Service News (Новости сервиса)

Fiat 500X

ДЕРЖАТЕЛЬ ЗАДНЕГО НОМЕРНОГО ЗНАКА
Информация для сети

008.16

Рис. 1

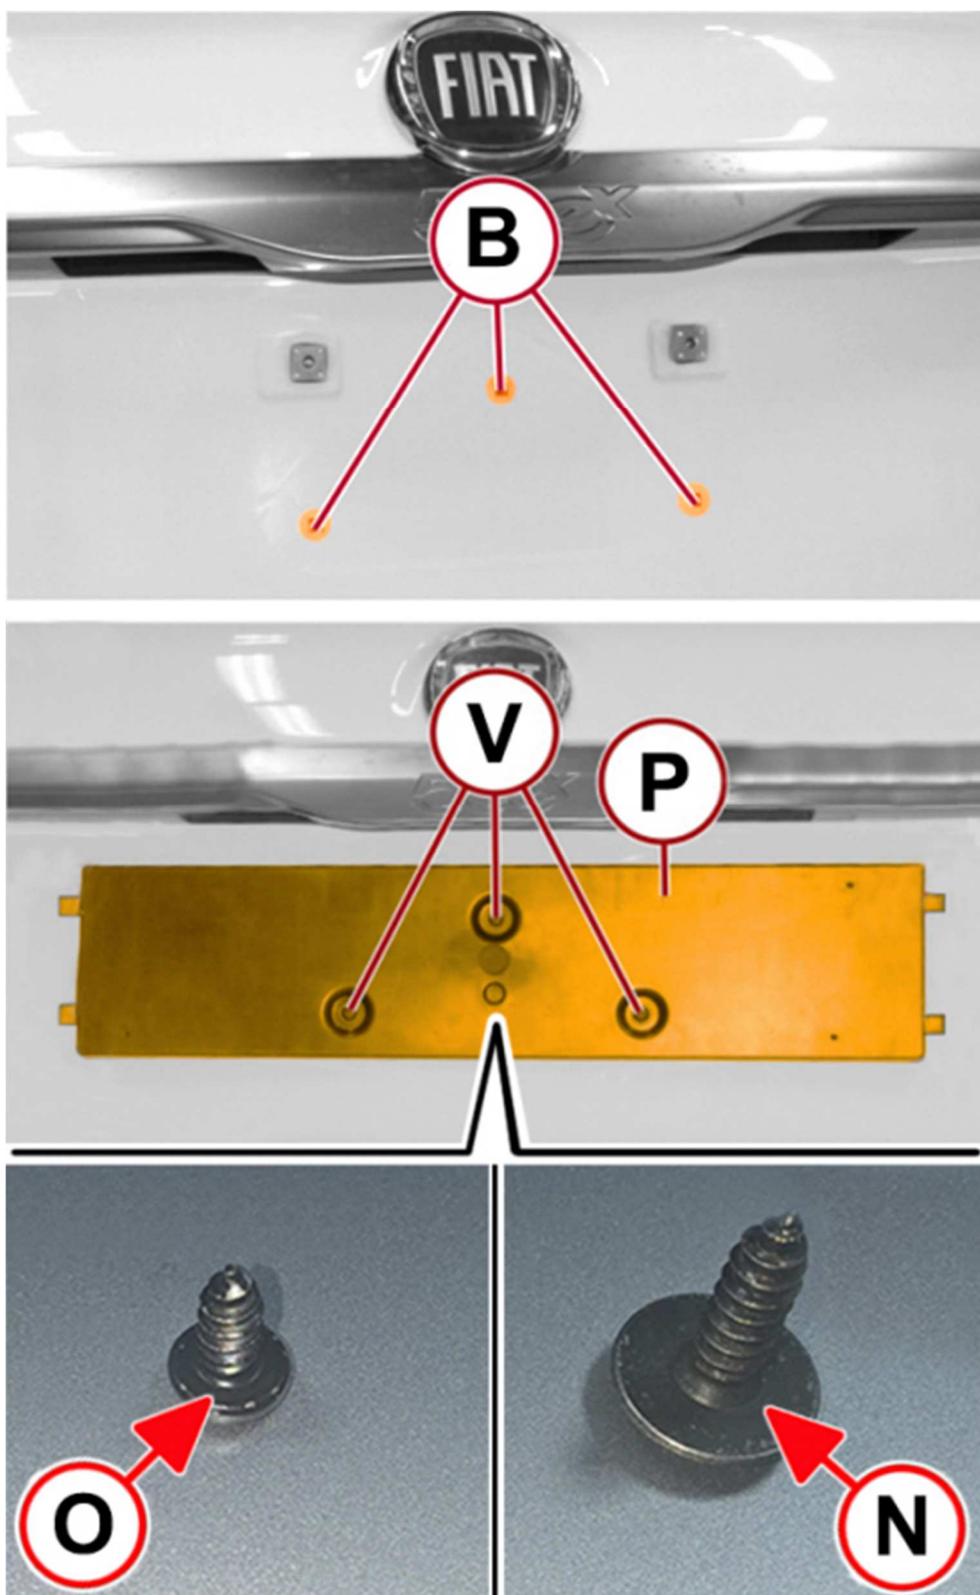
Начиная с шасси № P460409 для улучшения крепления держателя заднего номерного знака (Р - Рис. 1) к двери багажника используются новые втулки (В -Рис. 1) и новые винты (V) большего размера.

Соответственно, в крепежном комплекте держателя заднего номерного знака имеются новые винты 15534509 (N - Рис. 1) взамен предыдущих винтов 15687909 (O).

Для автомобилей с номером шасси равным или выше, чем P460409, в операциях перед отправкой или в случае сервисных работ с целью удаления / установки держателя заднего номерного знака используйте новые винты № 15534509.
